Deres ref.: 201805058-26

PÅKLAGING AV VEDTAK OM RAMMETILLATELSE FOR STASJONSALLMENNINGEN SØR

Oslo Elveforum påklager Plan- og bygningsetatens vedtak av 17. desember 2018 om rammetillatelse for Stasjonsallmenningen Sør i Bispevika. Vi påklager nærmere bestemt Plan- og bygningsetatens vedtak om å gi dispensasjon fra bestemmelsene for felt E6 i «§ 14 Vann, sjø» i bebyggelsesplan 5808, vedtatt av byutviklingskomiteen 12. mars 2008.

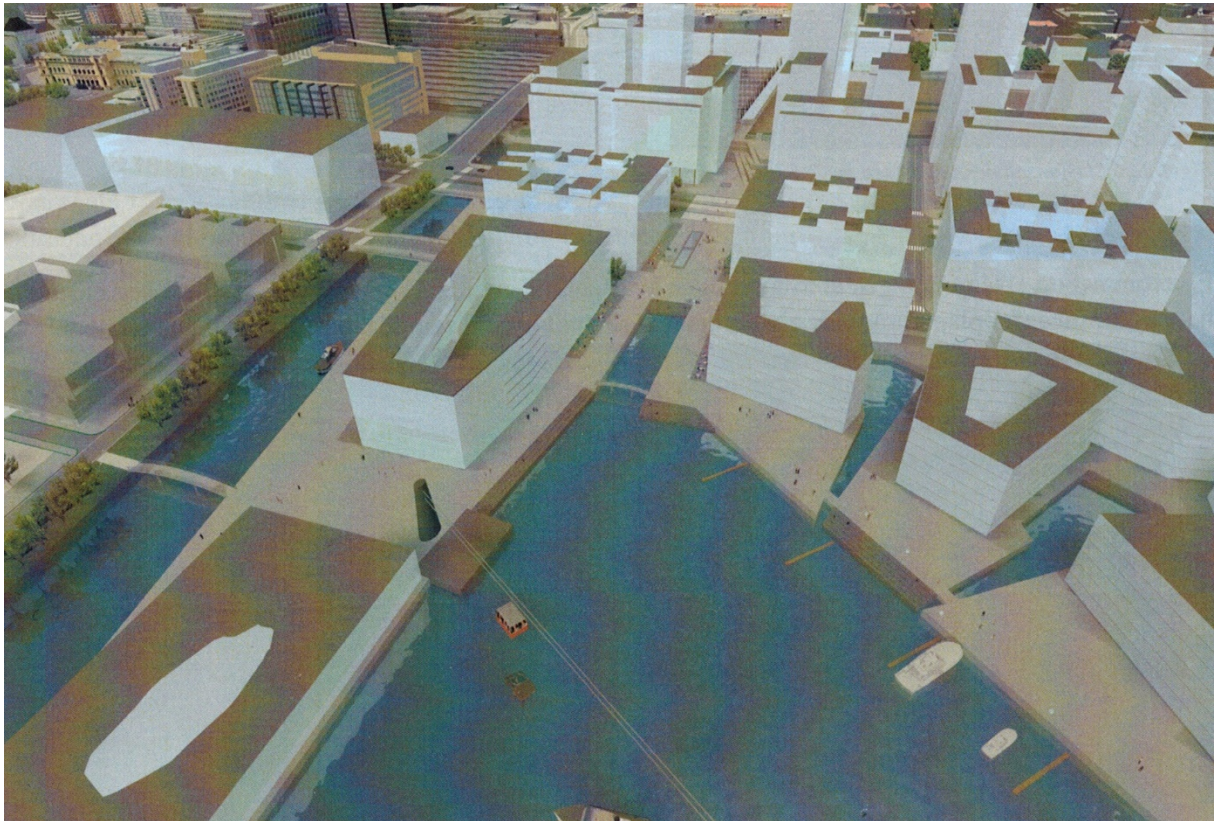
PBE unnlater å kommentere påstanden, selv om en rekke av de historiske kartene som vi gjenga i vårt merknadsbrev dokumenterer det motsatte, blant annet kartene fra 1887, 1901 og 1951 på s. 9. Også N.S. Krums kart fra 1886 over «Grönlands Bordtomter» dokumenterer at ansvarlig søker tar feil:
